**ЖИЛОЙ КОМПЛЕКС НА УЛ. 40-ЛЕТΙΑ КОМСОМОЛА
Г. ЕКАТЕРИНБУРГ**

РАБОЧАЯ ДОКУМЕНТАЦИЯ

Часть 3. Вертикальные конструкции подвального этажа

148-АР/24-1-КЖ1.2.В

Монолитные ж/б стены и пилоны на отм. -3,550.
Опалубочный план

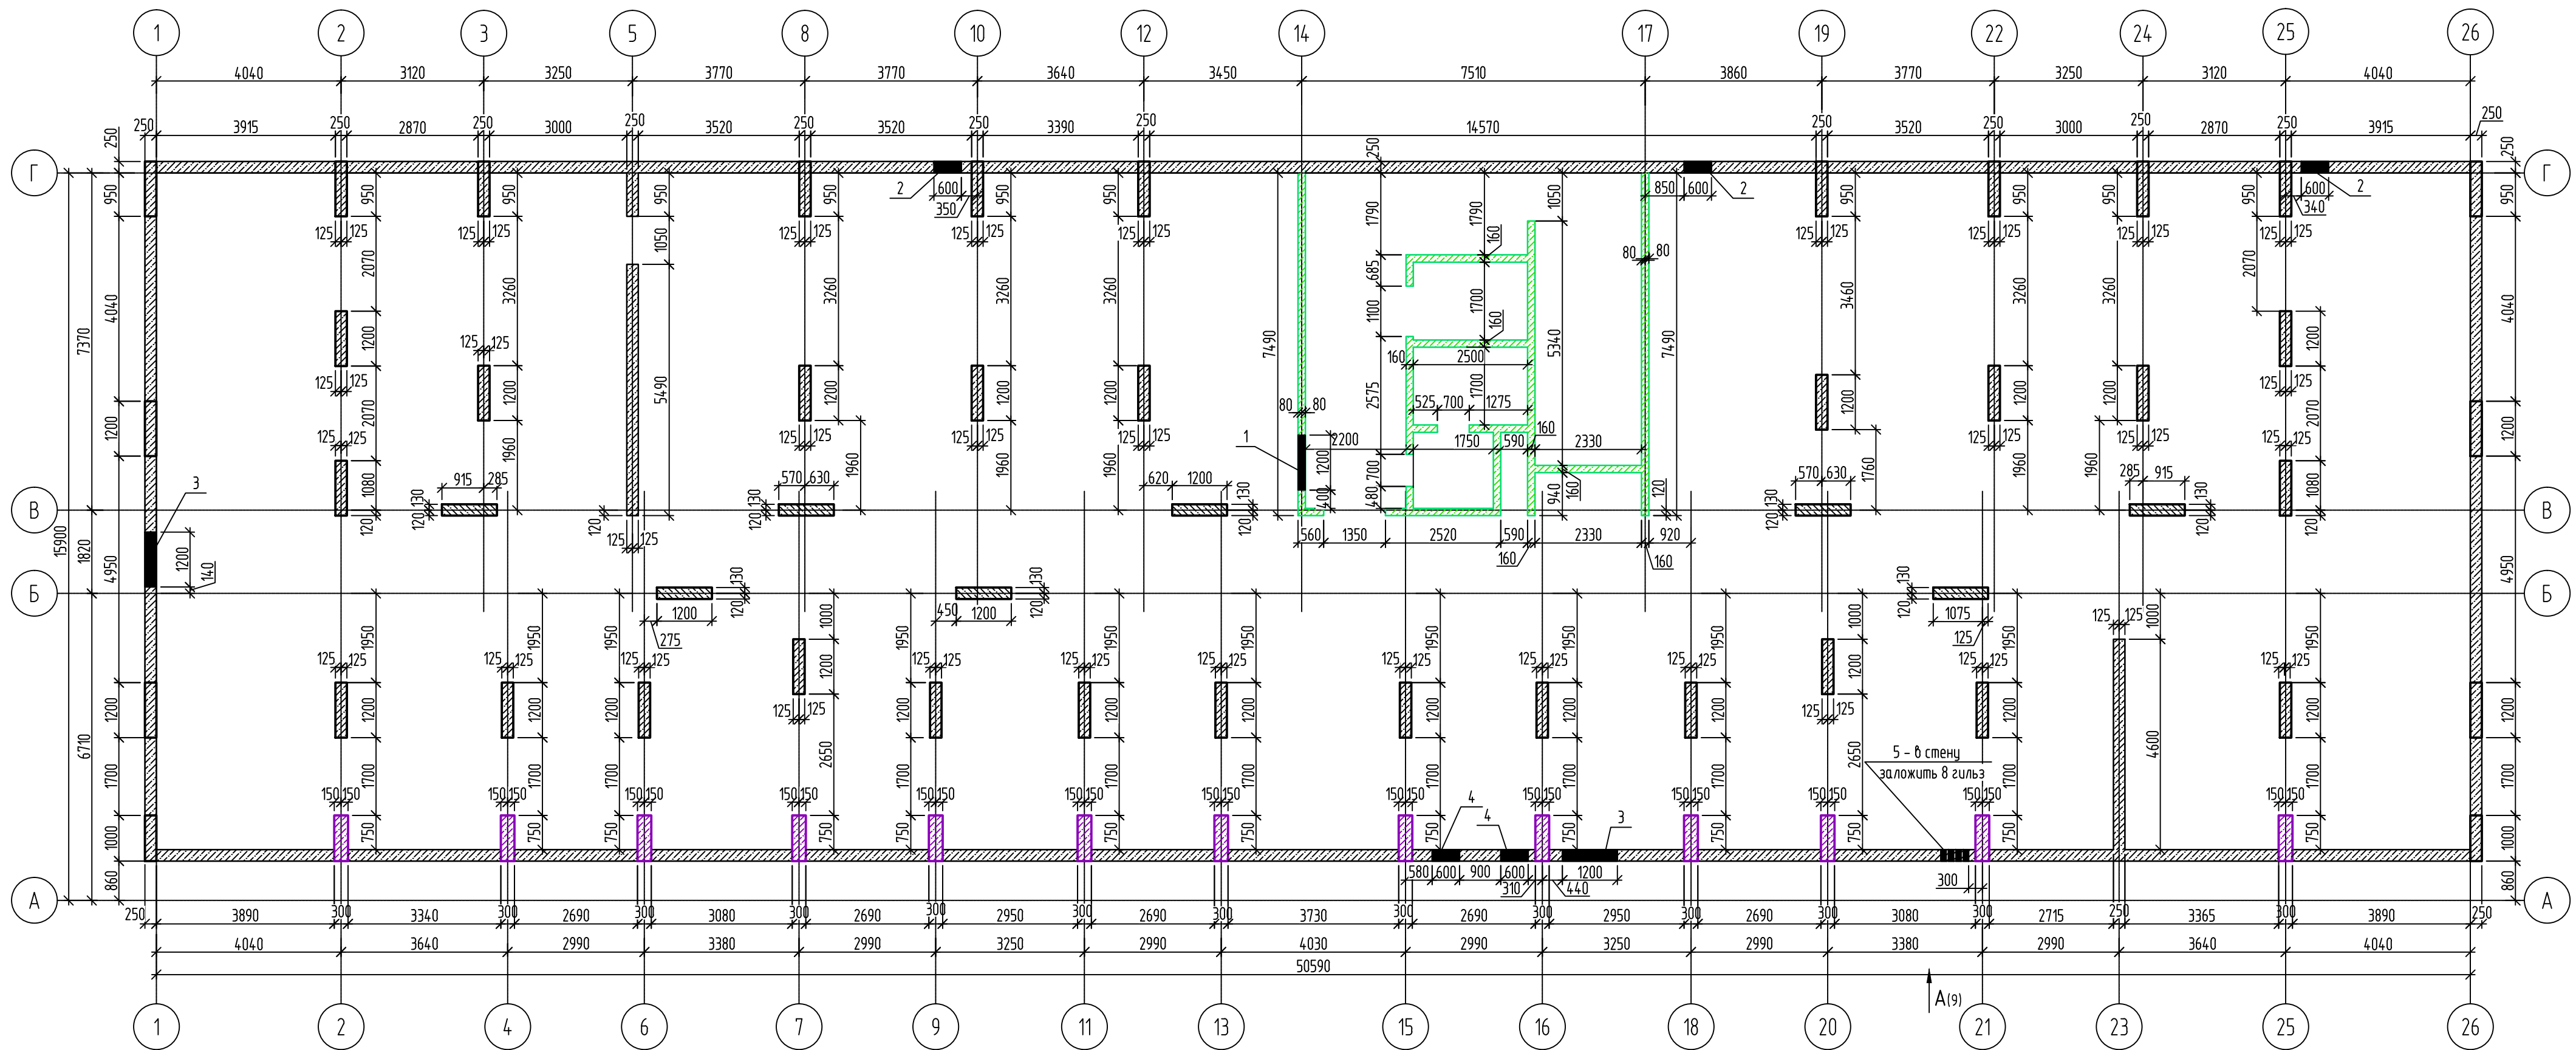
Разрешение		Обозначение		148-AP/24-1-КЖ1.2.В			
		140-25		Наименование объекта строительства		Жилой комплекс на улице 40-летия Комсомола г. Екатеринбург			
		Изм.	Лист	Содержание изменений			Код	Примечание	
		1	1	Внесены изменения в ведомость рабочих чертежей основного комплекта и общие данные			4	Зам.	
			2	Проём 700х300 для раздела ЭОМ заменён установленными гильзами			4	Зам.	
			9	Добавлены: вид А, спецификация и п.3 примечания			4	Зам.	
			2	Корректировка расположения проема в шахте лифта			4	Зам.	
			3	Корректировка расположения проема в шахте лифта, вертикального армирования			4	Зам.	
			4	Корректировка расположения проема в шахте лифта, горизонтального армирования - хомут Х6			4	Зам.	
			8	Корректировка хомута Х6. Корректировка спецификации			4	Зам.	
		Инв. N подл.		Подл. и дата		Взам. инв. N			
		Изм. внес		Ночовная				04.25	
		Составил		Ночовная				04.25	
		ГИП		Исламов				04.25	
		Утв.		Исламов				04.25
